**PROJET DE MISE EN COMPATIBILITE DU PLAN LOCAL D'URBANISME  
(MECPLU) DE LA COMMUNE DE BARTENHEIM EMPORTEE PAR  
DECLARATION DE PROJET, PORTE PAR LA COMMUNE DE BARTENHEIM (68)**

**Rapport**

Le présent mémoire présente ainsi les réponses apportées aux recommandations de la MRAe.

#### **La haie champêtre de lisière (le long de la RD66) :**

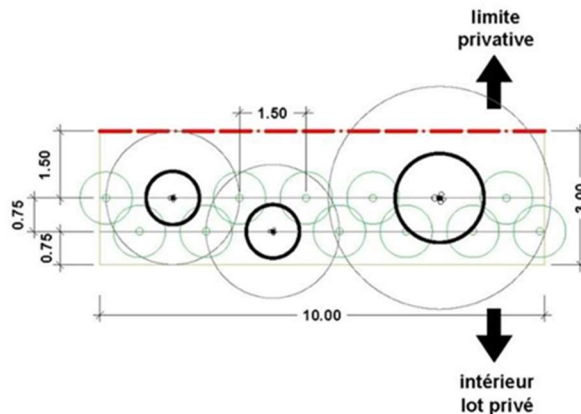
***L'Ae recommande de préciser que les clôtures devront être perméables à la petite faune, de maintenir autant que possible les haies et arbres existants et de prévoir un schéma de plantation/maintien de ces éléments dans l'OAP créée.***

Afin d'assurer une transition paysagère qualitative entre le quartier et la RD66, les lots situés le long de cette voie devront planter dans leur fond de jardin une haie champêtre de lisière et ce sur une largeur de 3,00 m suivant le plan de plantation figurant ci-dessous.

Elle sera d'aspect naturel composée d'essences locales et rustiques, favorables à la biodiversité (plante autochtones, plantes mellifères, plantes hôtes), telles que : aubépine, charmes en taillis, troène, houx, prunellier, sureau, groseillier, bourdaine, cornouiller, fusain, noisetier, sorbier, églantier, etc. La palette en fin de chapitre propose des essences adaptées à ces contraintes.

Elles sont plantées sur 2 rangs en quinconce et composées de plantations de type arbustif intercalées de plantations de type cépée isolées.
